Uwagi do koncepcji na zazielenienie ulicy Połczyńskiej, Szeligowskiej i Radiowej

Ul. Połczyńska - arkusz nr 5:

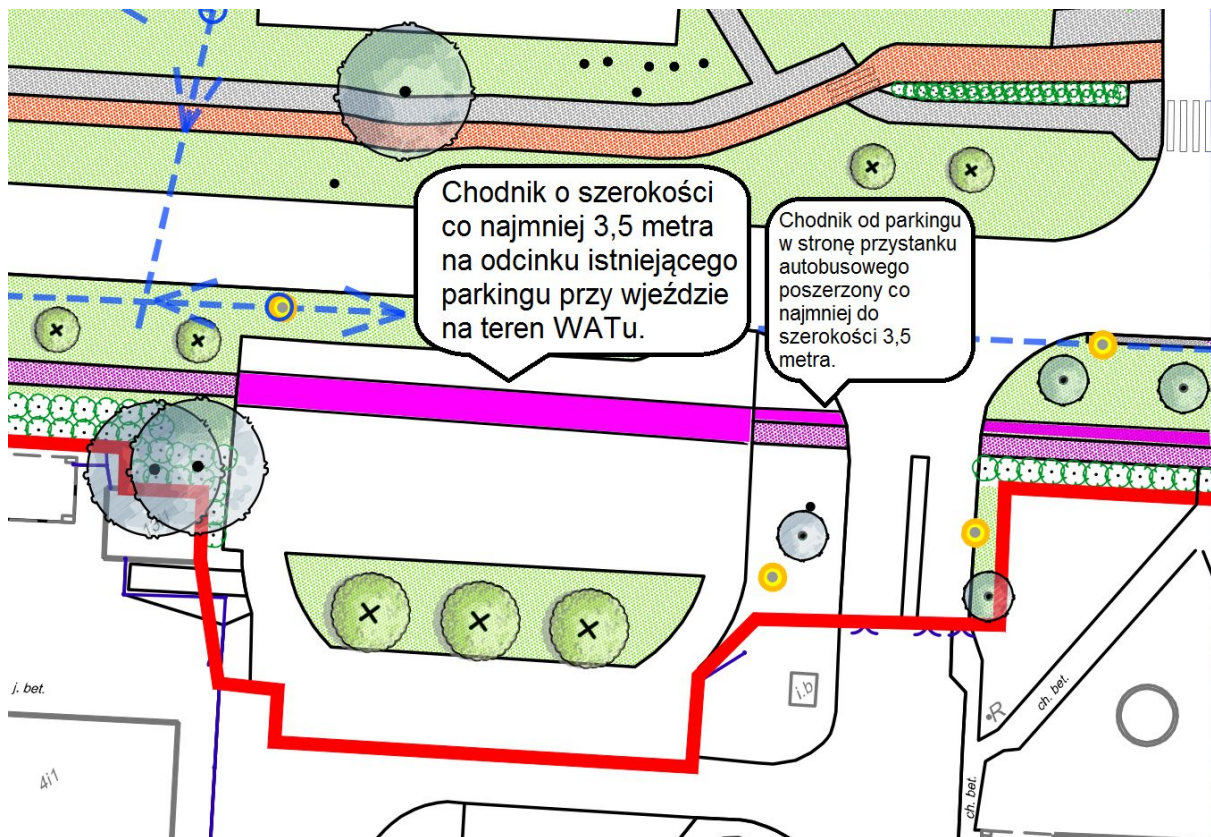
1. W zaproponowanej koncepcji utworzenie pieszego połączenia pomiędzy przystankiem tramwajowym Ciepłownia Wola, a osiedlem przy ulicy Synów Pułku poprzez niezagospodarowany fragment terenu parkingu P+R Połczyńska warto rozszerzyć o możliwość pieszego dojścia do przystanku tramwajowego przy wymienionym parkingu (przystanek Połczyńska parking P+R). Obecnie mieszkańcy korzystają z przedępu pomiędzy torowiskiem tramwajowym, a parkingiem P+R oraz kompleksem usługowym przy ul. Połczyńska 10 na odcinku przystanków tramwajowych np. w ramach spaceru z psem. Obecny projekt, poprzez montaż barierek wzdłuż torowiska od strony Ciepłowni Wola i połączenie jej z płotem parkingu P+R, zakłada zablokowanie tego przejścia. Równocześnie proponowany chodnik może mieć spokojnie szerokość dwóch metrów.
